**Věc: Vyjádření žadatele k námitkám podaným při veřejném projednání záměru „SKLÁDLA UHY – IV. ETAPA, rozšíření skládky odpadů“**

Na základě Vašeho dopisu č.j. MUKV 17755/2012 VYST ze dne 30.5.2012 Vám zasíláme vyjádření k předloženým námitkám v rámci řízení o umístění výše uvedené stavby.

## 1) Vyjádření žadatele k námitkám obce Nelahozeves

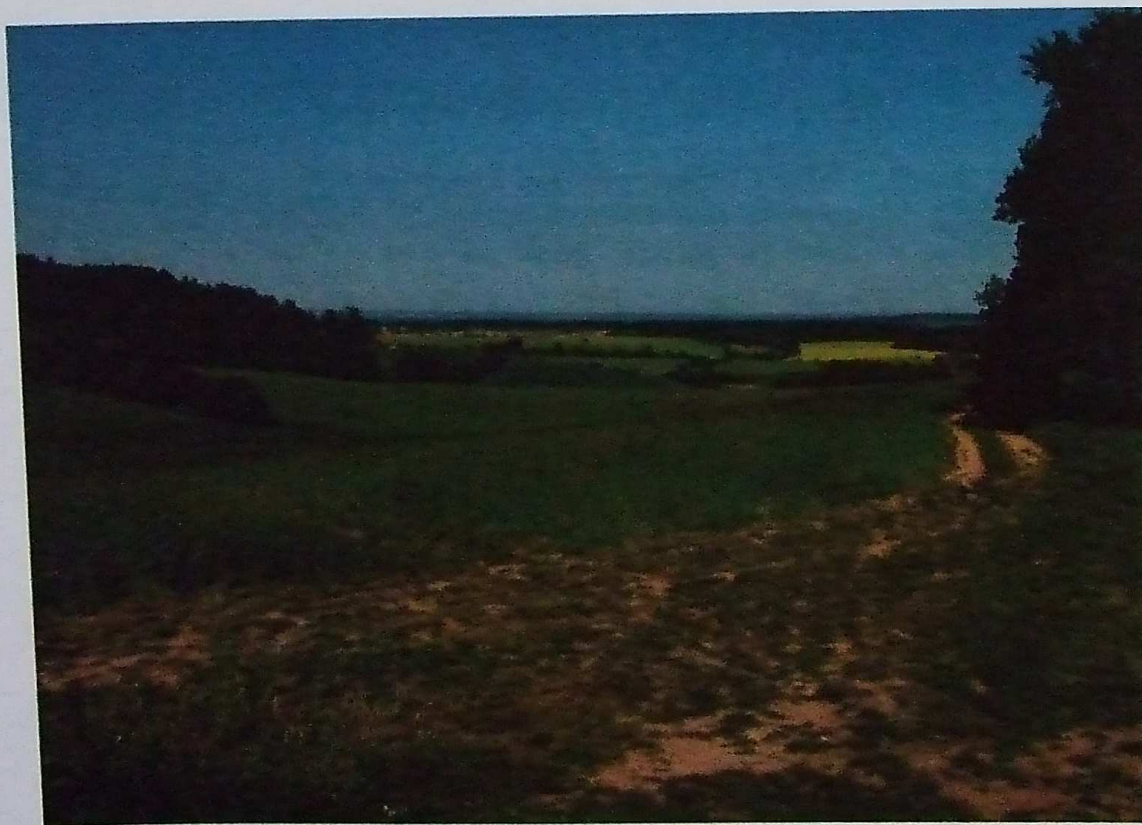
Správní orgán dále argumentuje, že příslušná krajina již není původní a že se zde nachází centrální tankoviště ropy. To je jistě pravda, ale opět to neznamená, že by tím příslušná lokalita ztrácela nárok na ochranu před dalšími zásahy. V první řadě, celá řada pohledů, na které záměr skládky negativně dopadne, vůbec nádrže CTR nezahrnuje, jak ostatně prokazují i fotografie předložené žadatelem. Vznášet existenci CTR jako jeden z hlavních argumentů je tedy neobjektivní.

Kromě toho skutečnost, že dřívější stavby a zásahy nemohou znamenat snížení ochrany místa z hlediska dalších plánovaných zásahů, je podpořeno i existující

judikaturou. Například rozsudek Městského soudu v Praze ze dne 11. dubna 2008, č. j. 7 Ca 219/2007-58, uvádí: „Smyslem udělení souhlasu podle ustanovení § 12 zákona o ochraně přírody a krajiny je omezit takové dopady navrhovaných staveb, které mohou nenávratně snížit charakter (krajinný ráz) daného místa, které je něčím jedinečné (přírodní, kulturní a historická charakteristika určitého místa či oblasti). Jiné skutečnosti (ostatní navrhované stavby, technický stav, bývalé stavby) hodnotit v řízení o udělení souhlasu nelze.“

Z tohoto judikátu je tedy zjevné, že existence tankoviště ropy v nevelké vzdálenosti od záměru, stejně jako skutečnost, že krajina již byla v minulosti dotčena těžbou štěrkopísku, nemůže být bráno v ohled jako polehčující okolnost pro udělení souhlasu.

Fotografie pořízená z místa nedaleko Velvarského háje.

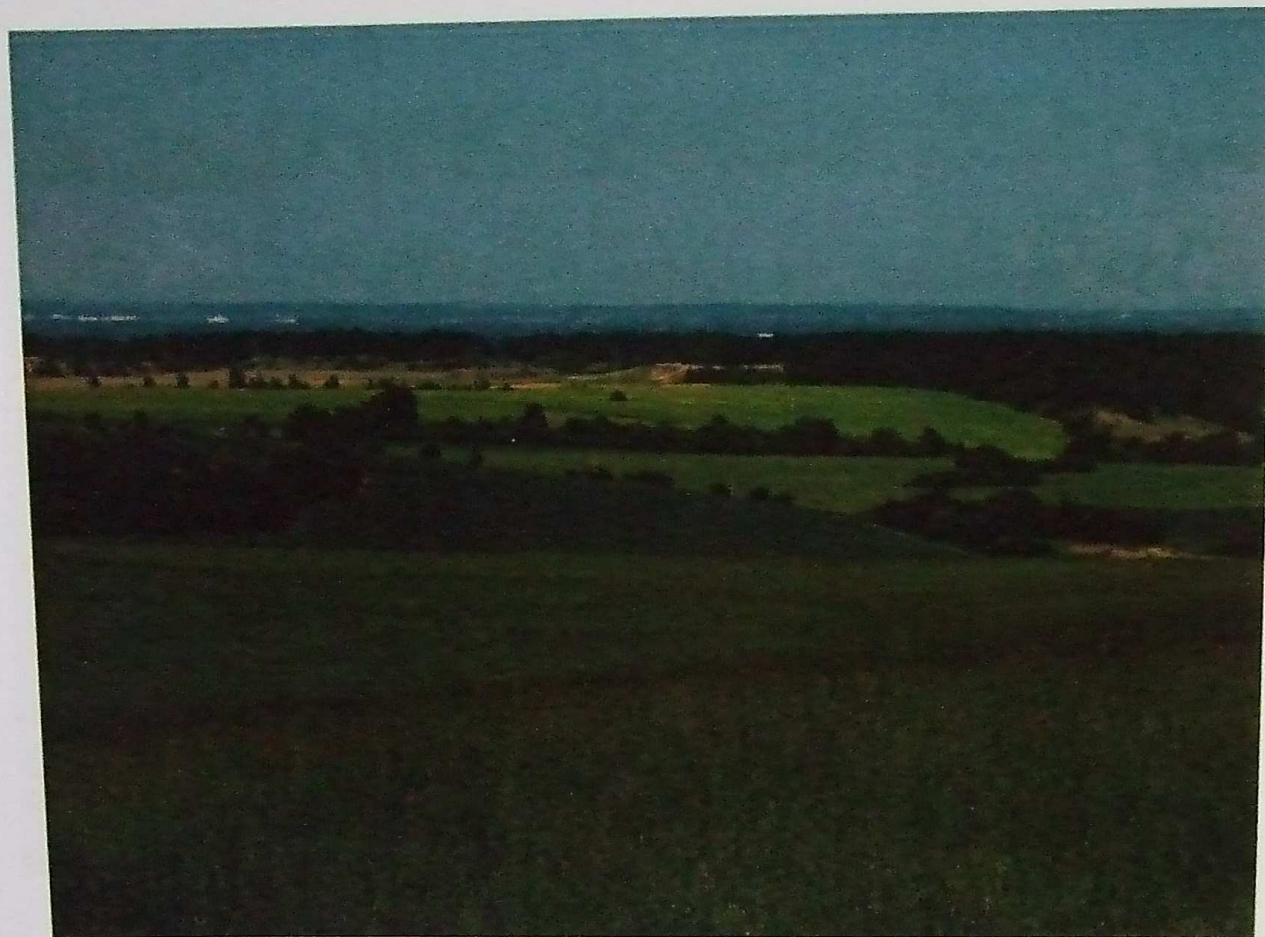
Kromě toho je třeba zdůraznit, že realizace záměru bude mít významný dopad do různých pohledů do krajiny, kdy z mnoha úhlů dojde k překrytí stávajících objektů viditelných z různých míst právě objektem skládky (v tomto ohledu se záměr skládky významně odlišuje jak od těžebny štěrkopísku, tak od CTR Nelahozeves).

Hlavním důkazem jsou již tři fotopohledy předložené žadatelem. Předložené snímky však zdaleka nepředstavují reprezentativní vzorek všech možných pohledů do krajiny, které budou skládkou zasaženy, a spíše byly vybrány a naexponovány tak, aby existence nového kopce nepůsobila v krajině příliš nápadným dojmem. Skládka však bude ve skutečnosti viditelná z řady míst vzdálených i více než dva kilometry. Například přiložené fotografie pořízené z okraje Velvarského háje prokazují, že skládka bude vidět i z těchto vzdálenějších míst a částečně zakryje výhled na České středohoří.
